PROVISIONAL

CREADO / CREATED	16-12-24	DIMENSIONES	PROYECCIÓN / PROJECTION	ESCALA / SCALE	FORMATO / FORMAT	HOJA / SHEET
REVISADO / REVISED	20-1-25	PESO/WEIGHT (KG) 0.000		NTS	A1	1/1
		CLIENTE / PART NUMBER				REVISION
DENOMINACIÓN / DENOMINATION					900500F

TUMBADOR DE CAJAS

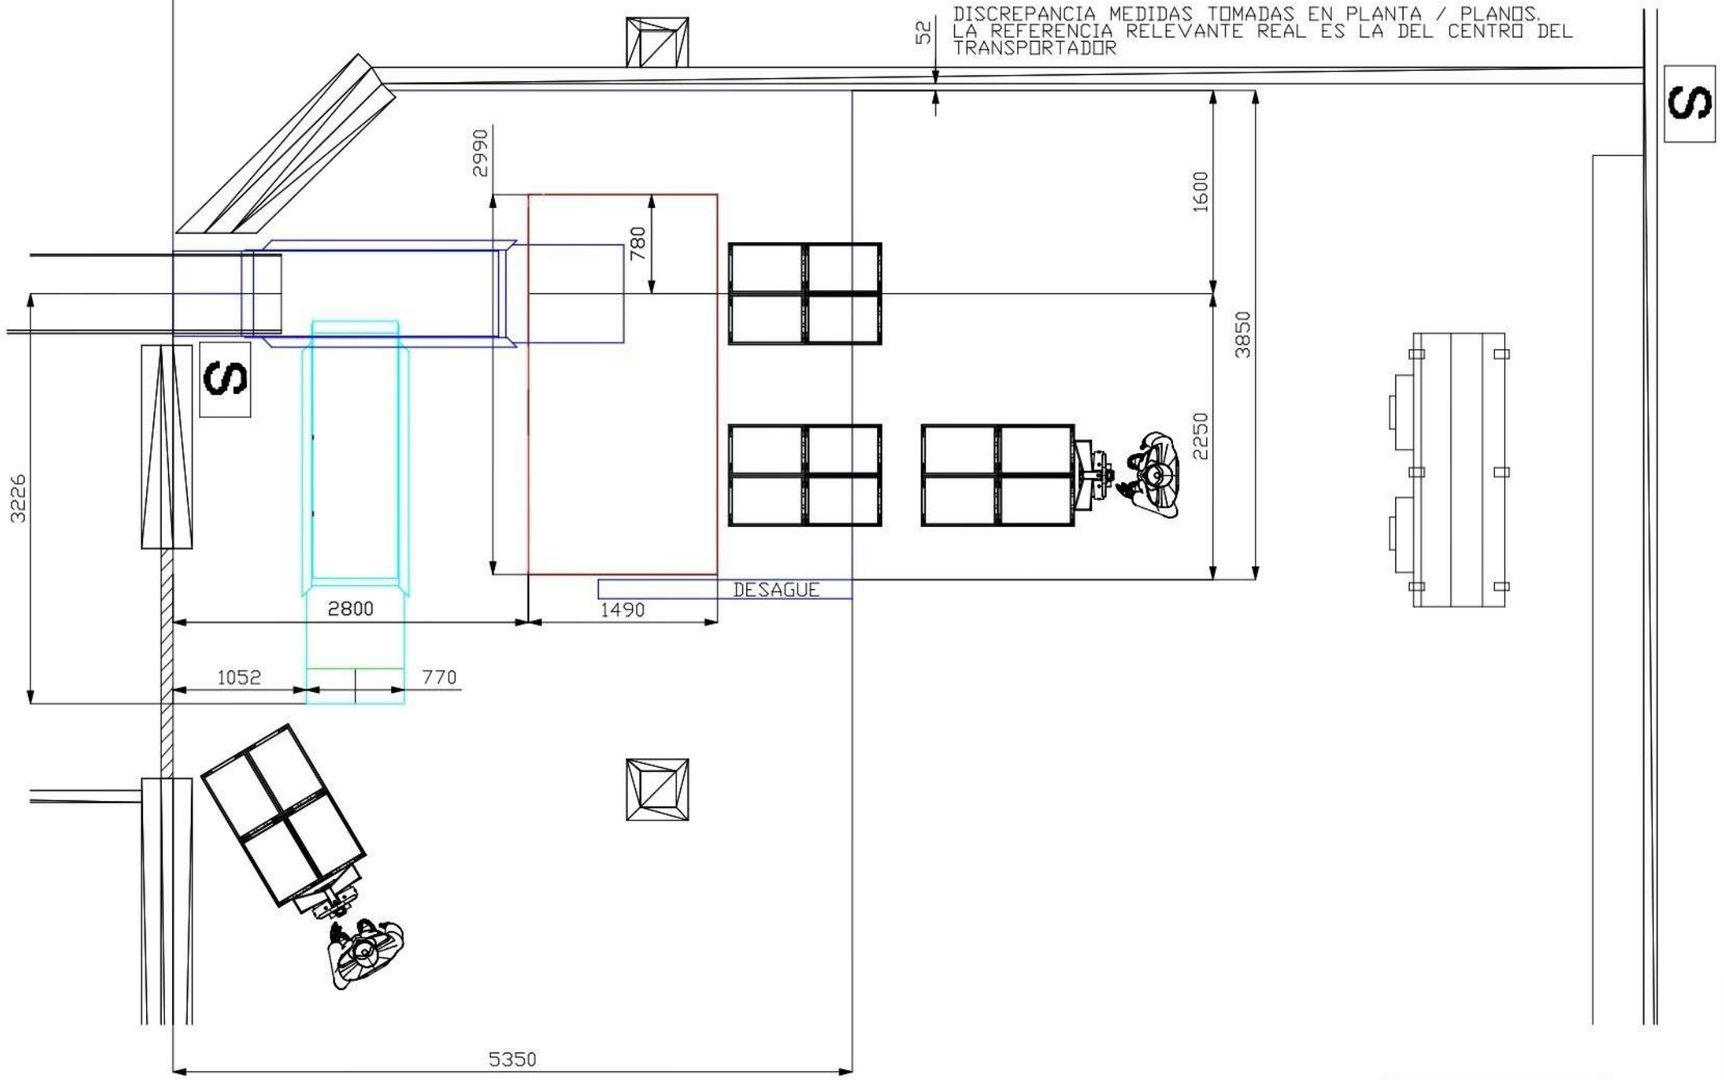
PROPUESTA ALARGAR

LA MEDIDA 1041 ES SIN MODIFICAR NADA DE LA CINTA ACTUAL (CYAN).
Es posible ganar espacio modificando la cinta.

52 DISCREPANCIA MEDIDAS TOMADAS EN PLANTA / PLANOS.
LA REFERENCIA RELEVANTE REAL ES LA DEL CENTRO DEL TRANSPORTADOR

POSICION PARED PANEL

-VALORAR SI ES SUFICIENTE EL PASO QUE QUEDA EN LA PUERTA ALARGANDO LA CINTA 1700.

-UNA VEZ ACORDADO EL ESPACIO DESEADO PARA LA CINTA EN CASO DE AVERIA, REDEFINIR LA LOCALIZACION DE LA CHAPA BASE Y MEDIR EL DESNIVEL DEL SUELO, PARA VALORAR DONDE HACER EL 0.

-DEFINIR LA ACTUACION PARA LA INSTALACION DE LA CHAPA A NIVEL.
